●●邸新築工事現場検査記録簿

第4回目(ベースコンクリートレイタンス検査)

●●邸新築工事現場検査記録簿

第5回目(型枠検査)

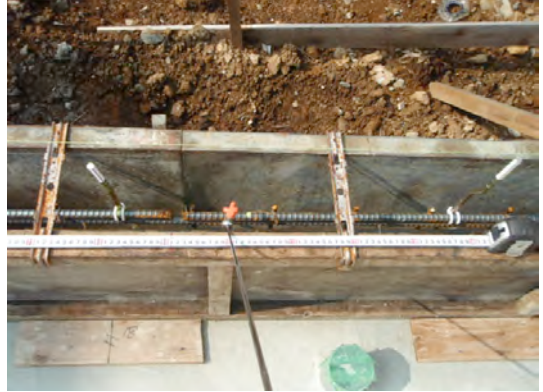
アンカーボルト位置が違いますので是正を指示しました。左の差し棒位置のアンカーが間違い。右の差し棒位置が本来の位置です。
